改善箇所説明図

改善の内容

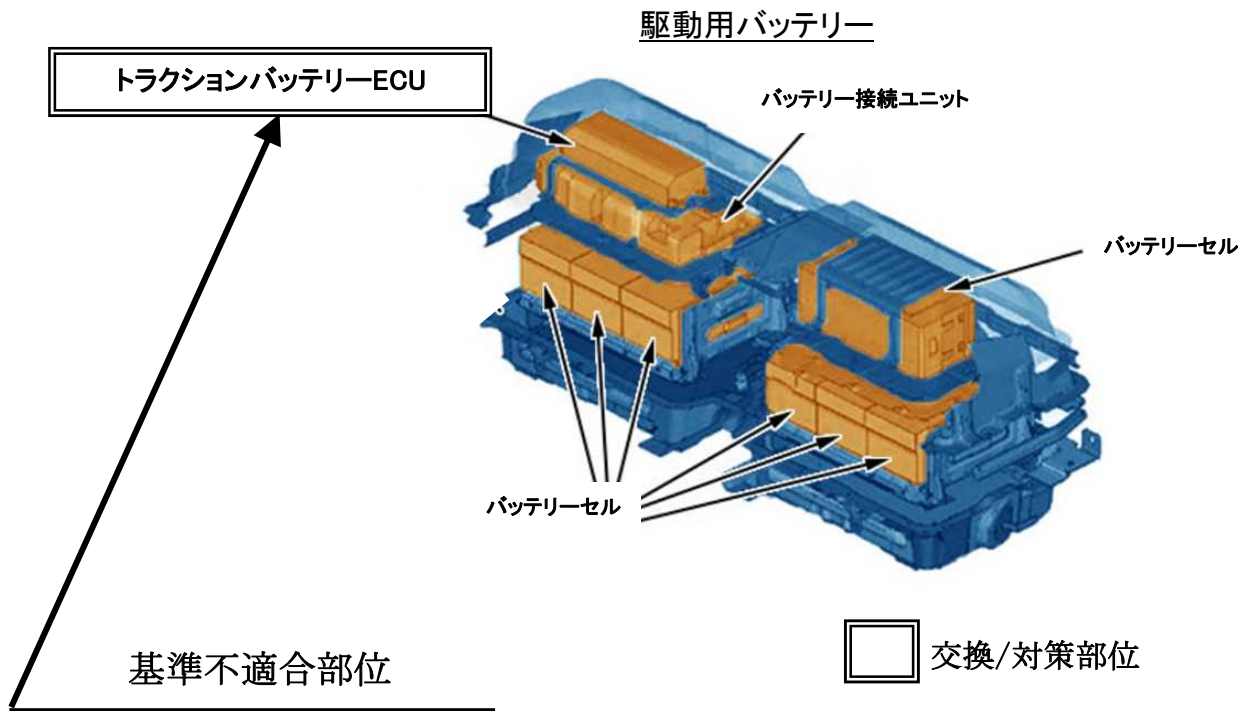
〔 トラクションバッテリーECU において、ソフトウェアが不適切なため、駆動用バッテリーの異常を早期に検知できないことがある。このためバッテリーの異常が進行し、最悪の場合、車両火災に至るおそれがある。 〕

全車両、トラクションバッテリーECU のソフトウェアを対策プログラムに更新し、バッテリーの異常を早期に検知できるようにする。

識別 : 車台番号打刻の車台番号の最左から2桁目の上部に黄色のペイントを塗る。
